**SOLICITATION AMENDMENT
MODIFICATION DE L'INVITATION**

Title - Sujet Nouveau havre à Harrington Harbour	
Solicitation No. - N° de l'invitation F3731-170101/A	Amendment No. - N° modif. 004
Client Reference No. - N° de référence du client F3731-170101	Date 2017-11-08
GETS Reference No. - N° de référence de SEAG PW-\$QCM-032-17241	
File No. - N° de dossier QCM-7-40184 (032)	CCC No./N° CCC - FMS No./N° VME
Solicitation Closes - L'invitation prend fin at - à 02:00 PM on - le 2017-11-22	
F.O.B. - F.A.B. Plant-Usine: <input type="checkbox"/> Destination: <input checked="" type="checkbox"/> Other-Autre: <input type="checkbox"/>	
Address Enquiries to: - Adresser toutes questions à: Girard, Isabelle	Buyer Id - Id de l'acheteur qcm032
Telephone No. - N° de téléphone (418) 649-2847 ()	FAX No. - N° de FAX (418) 648-2209
Destination - of Goods, Services, and Construction: Destination - des biens, services et construction:

MODIFICATION 004

TITRE : Aménagement d'un havre de pêche, Harrington Harbour - Basse Côte Nord

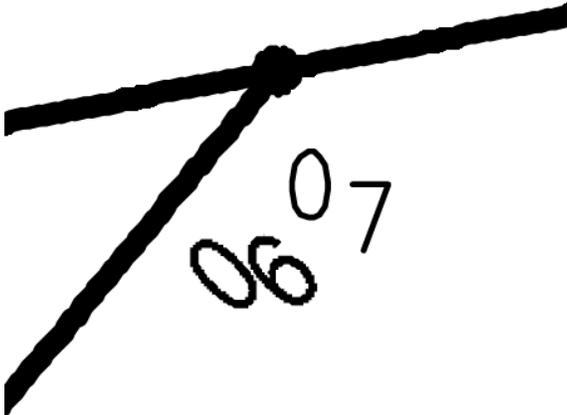
Question 55 : Il semble y avoir une incohérence entre les rapports de forage et la bathymétrie fournis.

Prenons le forage F-A13 :

Plusieurs sondages présentent ce problème et l'interprétation et les calculs de dragage de sédiment et gravier nous embête fortement.

Étant donné la situation, est-ce possible de savoir les quantités de chaque matériaux dragué, incluant le sol contaminé, pour pouvoir établir un prix reflétant la composition réelle du sol en place à excavé?

Réponse 55 : Nous sommes au fait des incohérences entre le rapport géotechnique et la bathymétrie aux plans.

Pour votre information, le consultant qui a fait l'étude géotechnique n'a pas utilisé le zéro des cartes pour établir les bathymétries qui sont indiquées dans les logs de forages, alors que le sondage bathymétrique qui est indiqué aux plans pour sa part est bel et bien a été réalisé en cotes marégraphiques (la référence étant le zéro des cartes).

Pour contourner cette situation, nous avons indiqué les quantités de roc et de sédiments à draguer dans le devis à la section 01 29 00 (item 3.1). Il s'agit de 1200 m³ de sédiments et 2900 m³ de roc pour un total de 4100 m³.

L'entrepreneur doit établir son prix unitaire avec ces quantités peu importe son interprétation des logs de forage. Les logs de forage sont indiqués dans le but principal de caractériser le roc. A noter qu'un seul prix unitaire est exigé pour les deux classes de matériaux.

La quantité de sédiments contaminés à draguer et à disposer (> CEF) est indiquée au bordereau à l'item 3.2, soit 1000 tm (ou 500 m³ approximativement).

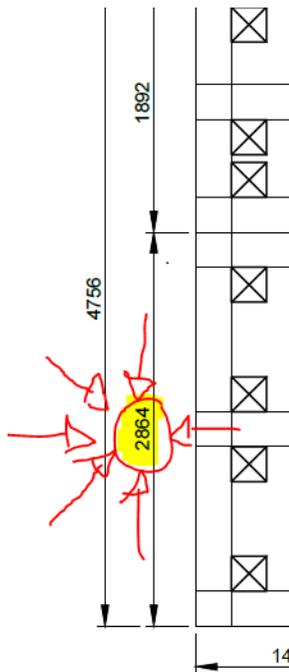
Question 56 : En lien avec la réponse #7 répondu comme ceci : « Est-ce que la question porte réellement sur les dimensions 1893 versus 1892 et 2263 versus 2264 ? Si oui, considérer que les dimensions sont 1893 et 2263. A noter que ces dimensions seront probablement tout de même à ajuster au chantier. »

La dimension 2264 mm n'existe pas au plan page 13 (Détail bloc passerelle), Il s'agit plutôt de 2864 que l'on compare à 2263. S'il vous plaît me confirmer la bonne mesure.

Réponse 56 : La réponse #7 précédente était effectivement erronée. Les bonnes cotes demeurent les mêmes toutefois, soit 1893 mm et 2263 mm.
